## MODIFICATION DE LA DEMANDE DE PROPOSITION

<b>N° de la modification :</b>  2	<b>Date de la modification :</b>  30 août 2018
<b>Bureau du directeur général des élections – N° du dossier :</b>  ECLP-RFP-18-0335	
<b>Titre :</b>  Sacs variés pour les lieux de scrutin	
<b>Date de clôture de la demande de prix :</b>  Le 25 septembre 2018 à 14H00, heure de Gatineau	
<b>DEMANDES DE RENSEIGNEMENTS – Prière d'adresser toute demande de renseignements à l'autorité contractante:</b>  <b>Bureau du directeur général des élections</b> Services de l'approvisionnement et des contrats 30, rue Victoria Gatineau, Québec K1A 0M6	
<b>À l'attention de</b>  Luc Potvin	<b>Courriel:</b>  proposition-proposal@elections.ca

Back of the flap / Verso du rabat

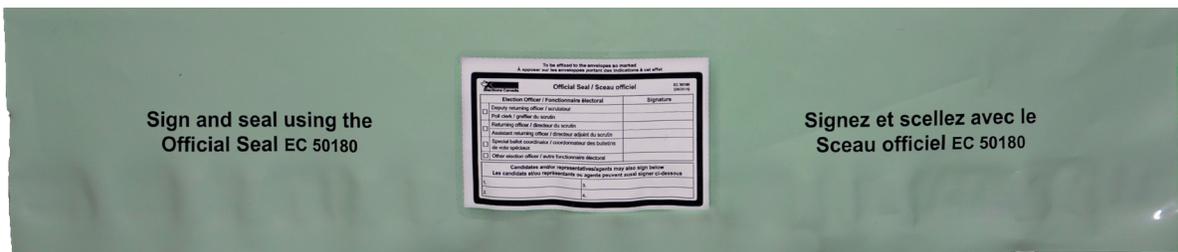
- a. la zone d'étanchéité (LIP), en particulier sur la conception dont on ne comprend pas la spécification « Le rabat de 7 cm ( 2 ¾" ) doit avoir une bande de 2 cm de large de colle thermofusible permanente couverte de 5 à 7 mil d'épaisseur par un revêtement de polyéthylène blanc de 2.5 cm de large et de 37 cm de long (¾" de large x 14 ½" de long) et située à 1cm (3/8") du haut »
- b. base gousset (BG)
- c. verso du sac
- d. trous d'air

- a) le verso du rabat avec la bande de protection antiadhésive (matériau détachable qui protège la face adhésive) mesurant 2 cm de large et la bande adhésive (colle) qui mesure environ 13 mm de hauteur. Ces deux parties forment la bande « D-Transfer »;
- b) le devant du rabat;
- c) la base du sac montrant le gousset;
- d) photos en gros plan de trous d'air.
